## COMMISSION BIODIVERSITÉ RÉGIONALE

### AVIS SUR LE PROJET ÉOLIEN DU CHAN DES PLANASSES (MARGERIDE)

Carte 155 : Effets barrière cumulés : voies présumées de passages des migrants en automne si tous les parcs en projet sont créés (source : ALEPE)

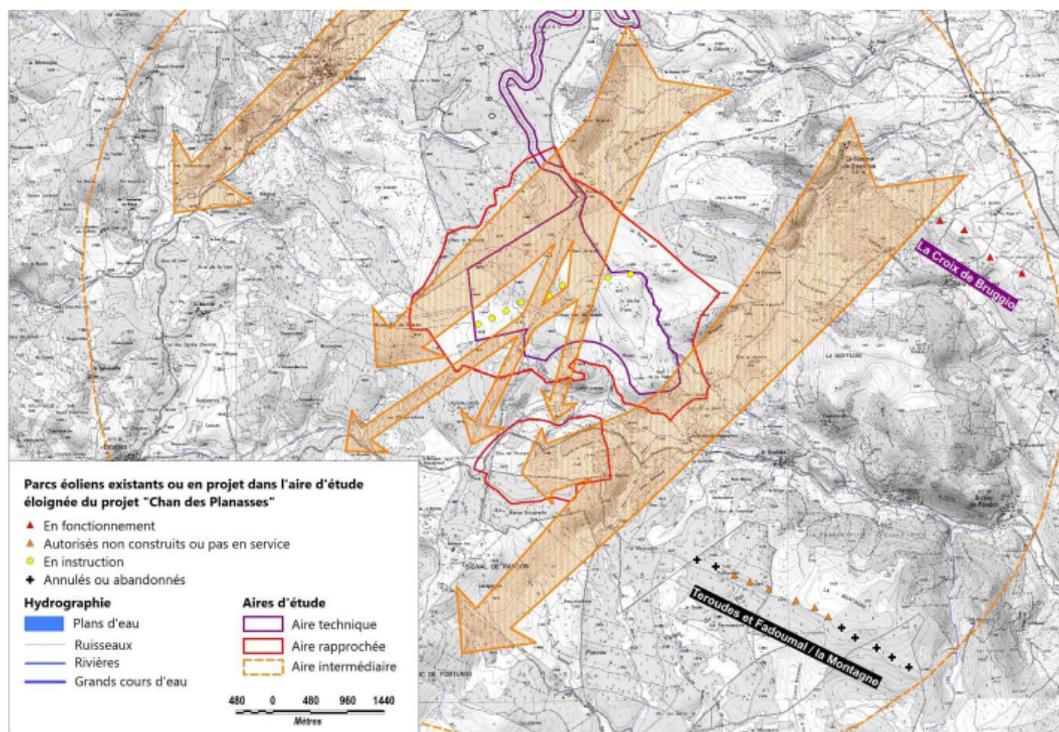
Quant à l'effet barrière pour les oiseaux migrateurs de l'automne, effet que l'opérateur dénie dans sa réponse au CNPN, son schéma en p. 545 est particulièrement révélateur :

Il n'y décrit en effet que des *voies présumées* de passages : et **que se passe-t-il si cette présomption que rien ne vient techniquement étayer ne se vérifie pas ?**
